ÚZEMNÍ PLÁN

MIKULOV

A. TEXTOVÁ ČÁST ODŮVODNĚNÍ ÚZEMNÍHO PLÁNU

ROZHODNUTÍ O NÁMITKÁCH
a
VYPOŘÁDÁNÍ PŘIPOMÍNEK

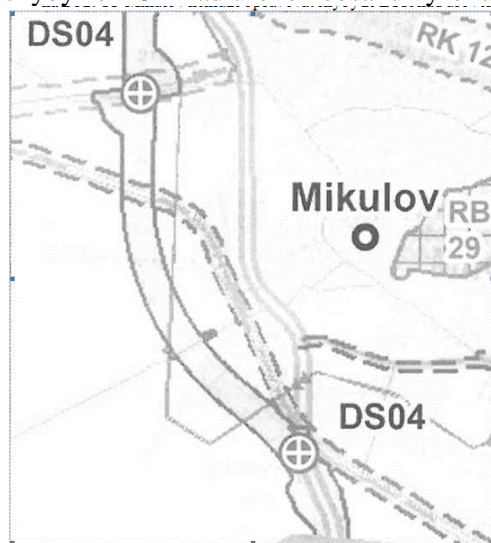
42. Dále dokládáme následující výřez ze ZÚR JMK, kde pro koridor realizaci staveb souvisejících s D52 schválen kromě koridoru pro hlavní těleso D52 pouze jediný, a to navíc délkově nedostatečný návrhový koridor, pro přeložku silnice III/0523 Mikulov - Pottenhofen/Ottenthal. Problém je pak i s návrhovým koridorem v ZÚR JMK na 1/52 v ploše zahrnující výjezd z bývalé celnice až téměř po železniční trať a ploše pro provizorní napojení současné 1/52 na D52. ÚP Mikulov nemůže opravovat chyby ze ZÚR nad úroveň obsahu výroku ZÚR.

Návrhové koridory souvisejících staveb pro D52 v ÚP Mikulov oproti ZÚR JMK nelze doplňovat, a to nejen pro výše uvedené úseky, ale také pro další změny v území, kterých je v návrhu ÚP Mikulov celá řada a které jsou označeny jako součást plochy Z74, koridoru pro D52

Ad 6.43) Námitce se nevyhovuje.
 Odůvodnění: Ve Změně č. 1 ÚP SÚ Mikulov byla vymezena v územním plánu veřejně prospěšnou stavbu D1.39 – rychlostní komunikace R52 viz. Vyhláška č. 1/2001, textová část a výkres veřejně prospěšných staveb (dnes tento typ komunikace je legislativně přesunut – dálnice D52). V grafické části hlavního výkresu urbanistického řešení je koridor vyznačen tenkou čerchovanou čarou doplněnou v ose koridoru grafickou značkou návrhu komunikace. Územně plánovací dokumentace vymezuje koridory a plochy, a teprve v rámci územního řízení a vydání územního rozhodnutí dojde k zpřesnění trasy, záboru pozemků a řešení mimoúrovňové křižovatky. Což mimochodem odpovídá citovanému textu.

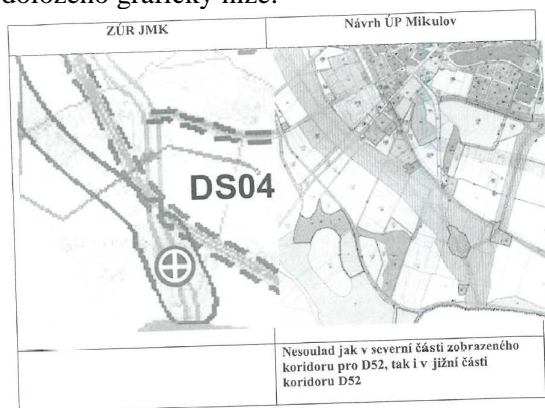
69. Nově 77. (Opraveno, chybné číslování) Koridor ZÚR JMK a poloha MÚK Mikulov-jih byla v ZÚR JMK měněna. Vznikl nesoulad mezi ZÚR JMK a projednávaným návrhem ÚP Mikulov. Je to doloženo graficky níže:

Nesoulad jak v severní části zobrazeného koridoru pro D52, tak i v jižní části koridoru D52
Vzhledem k rozporu mezi ZÚR JMK a projednávaným návrhem ÚP Mikulov nelze tento návrh předložit

Odůvodnění: viz. Odůvodnění 4.2).

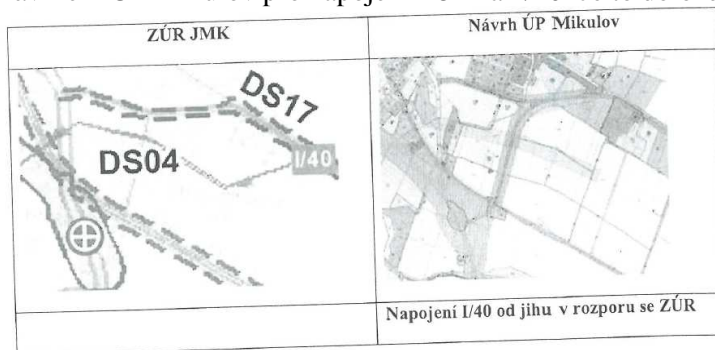
70. Nově 78. (Opraveno chybné číslování) Existuje nesoulad mezi ZÚR JMK a projednávaným návrhem ÚP Mikulov pro napojení D52 na I/40- Je to doloženo graficky níže:

Vzhledem k rozporu mezi ZÚR JMK a projednávaným návrhem ÚP Mikulov nelze tento návrh předložit ke schválení zastupitelstvu a návrh musí být přepracován, resp. musí být provedena změna koridoru D52 v Aktualizaci ZÚR.

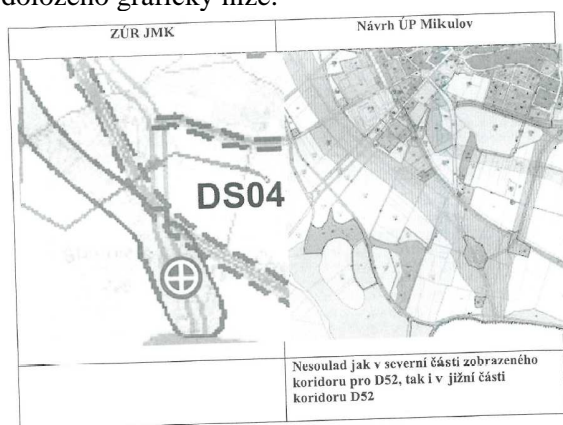
103. **Nově 77. (Opraveno chybné číslování)** Koridor ZÚR JMK a poloha MÚK Mikulov-jih byla v ZÚR JMK měněna. Vznikl nesoulad mezi ZÚR JMK a projednávaným návrhem ÚP Mikulov. Je to doloženo graficky níže:

Nesoulad jak v severní části zobrazeného koridoru pro D52, tak i v jižní části koridoru D52

Odůvodnění: viz. Odůvodnění 4.2).

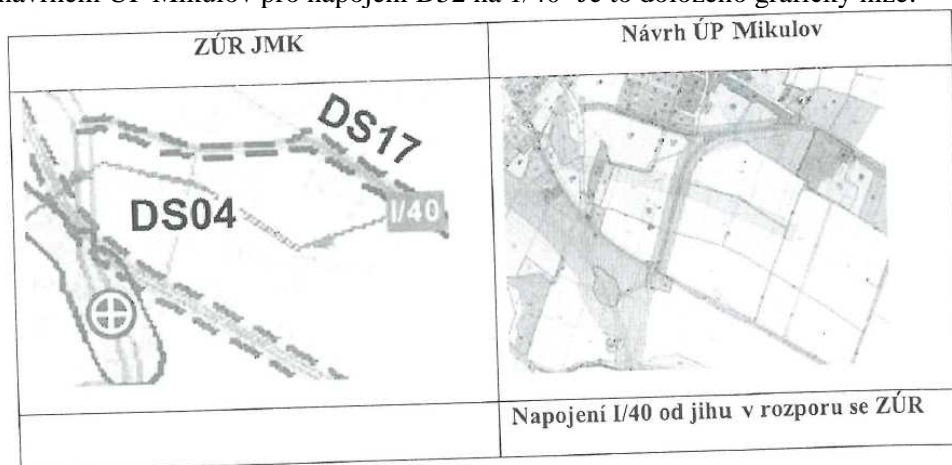
104. **Nově 78. (Opraveno chybné číslování)** Existuje nesoulad mezi ZÚR JMK a projednávaným návrhem ÚP Mikulov pro napojení D52 na I/40- Je to doloženo graficky níže:

Vzhledem k rozporu mezi ZÚR JMK a projednávaným návrhem ÚP Mikulov nelze tento návrh předložit ke schválení zastupitelstvu a návrh musí být přepracován, resp. musí být provedena změna koridoru D52 v Aktualizaci ZÚR.

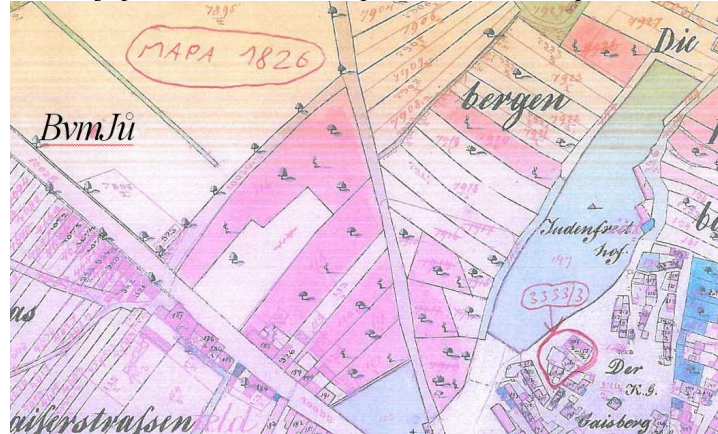
Přikládám kopii katastrální mapy z roku 1826 a další z roku 1938. A pro příklad jednu z mnoha starých fotografií lokality Kozí hrádek, kde se nachází několik domů.

Požaduji přehodnocení mého požadavku a mou parcelu zařadit do - So (stejně jako u p.č.2344)

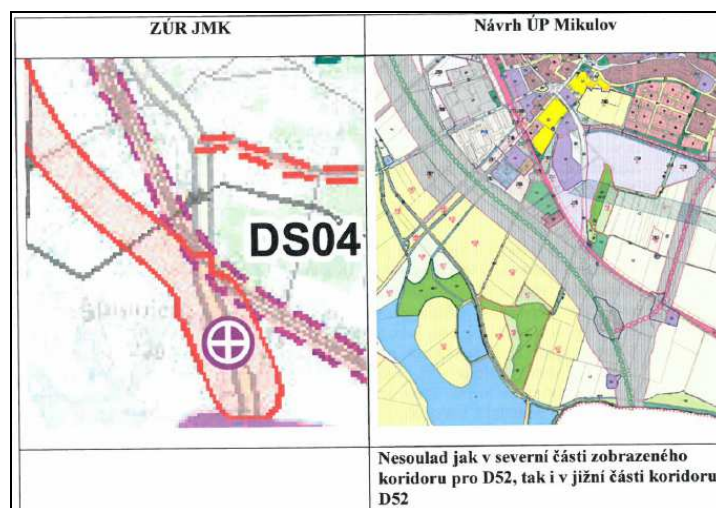
69. Koridor ZÚR JMK a poloha MÚK Mikulov-jih byla v ZÚR JMK měněna. Vznikl nesoulad mezi ZÚR JMK a projednávaným návrhem ÚP Mikulov. Je to doloženo graficky níže:

Vzhledem k rozporu mezi ZÚR JMK a projednávaným návrhem ÚP Mikulov nelze tento návrh předložit ke schválení zastupitelstvu a návrh musí být přepracován, resp. musí být provedena změna koridoru D52 v Aktualizaci ZÚR.

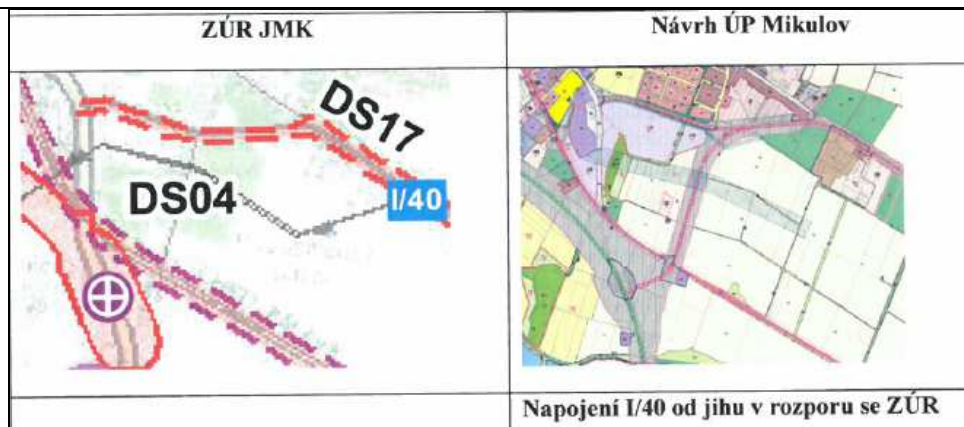
70. Existuje nesoulad mezi ZÚR JMK a projednávaným návrhem ÚP Mikulov pro napojení D52 na I/40- Je to doloženo graficky níže:

Vzhledem k rozporu mezi ZÚR JMK a projednávaným návrhem ÚP Mikulov nelze tento návrh předložit ke schválení zastupitelstvu a návrh musí být přepracován, resp. musí být provedena změna koridoru D52 v Aktualizaci ZÚR.

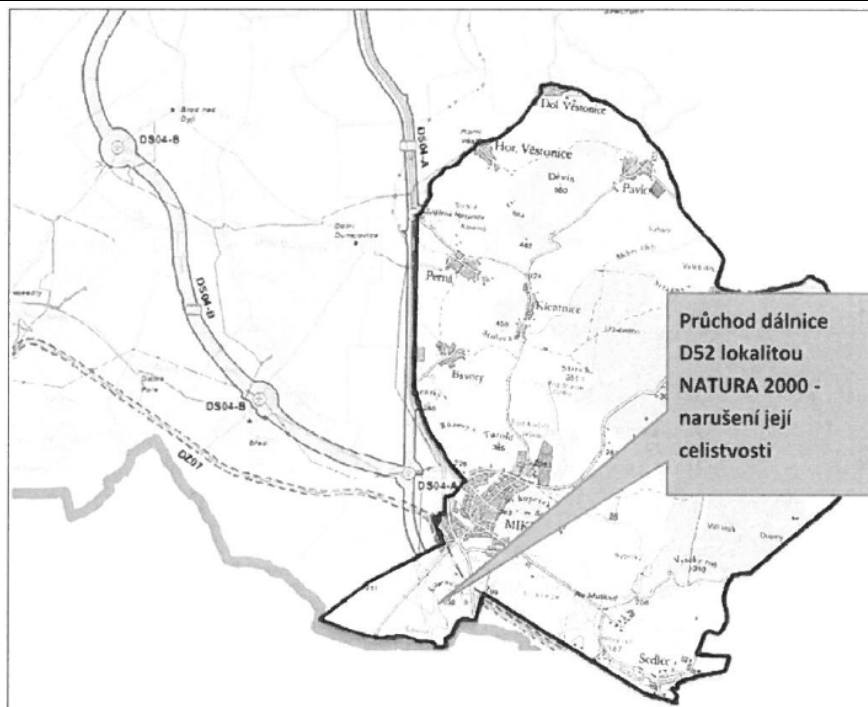
DS04-B („Alternativní západní“): „Vedení koridoru v úseku Nová Ves - Mikulov v trase západní, oddálené od stávajícího koridoru 1/52: MÚK Pohořelice - Nová Ves - Pasohlávky západ - Březí - Mikulov - hranice ČR/Rakousko“

Obě varianty jsou zobrazeny na výřezu níže. Do výřezu je doplněna hranice evropsky významné lokality (EVL) CZ0621029 - „Pálava“, jejíž celistvost obě uvedené varianty naprosto nesporně narušují:

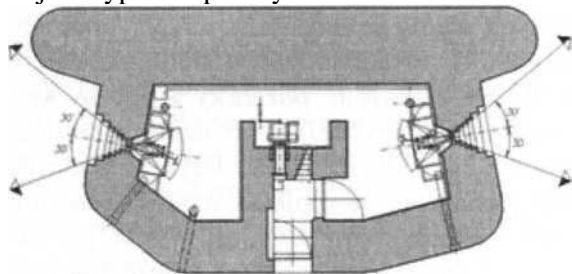
nacházející další využití, po kterém bude společenská poptávka. Proč by například do nesmrtelné konstrukce řopíku nemohla být zakotvena pozorovatelná hlídače vinic, když to bude požadovat vlastník vinice a řopíku? Je krajně nezodpovědné ponechat 38 řopíků v našem katastru bez možnosti dalších úprav jako memento odhodlání našeho národa bránit se agresí. Vždyť jen na Jižní Moravě jich existuje cca 1000 ! **Nemůžeme očekávat, že turisté v našem městě budou poctivě obcházet desítky řopíků, které si se podobají jako vejce vejci a vzpomínat na zašlé časy.** Netvrdím, že nelze využít historický potenciál těchto staveb. Přece máme v našem katastru pečotní srub „Svah“ a s ním funkčně spjaté řopíky nacházející se v jeho bezprostřední blízkosti. Dle mého názoru je toto krásná ukázka pracovního a materiálového nasazení našich předků s cílem obrany státních hranic a pokud kdokoliv shlédne tyto objekty, kdy budou vhodně upraveny, jistě nebude mít další motivaci procházet jednotlivé řopíky rozestě po vzdáleném okolí. Dalším důvodem, proč není vhodné ponechat bezvýhradně všechny řopíky v jejich stávajícím stavu je jejich **vnitřní uspořádání**. I v našem okolí byla vybudována opevnění vzor 36, která nejsou sice tak kvalitní z hlediska jejich původního účelu, avšak vzhledem k absenci vnitřního členění by mohl být jejich vnitřní prostor i využitelný. Vypadají přibližně v půdorysu takto:

V našem okolí však již převažují **objekty vzor 37**, mezi něž patří i můj řopík a ty jsou již natolik složité členěny robustními betonovými zdmi, že **využití jejich vnitřního prostoru je značně omezené**. Můj objekt vypadá v půdorysu takto:
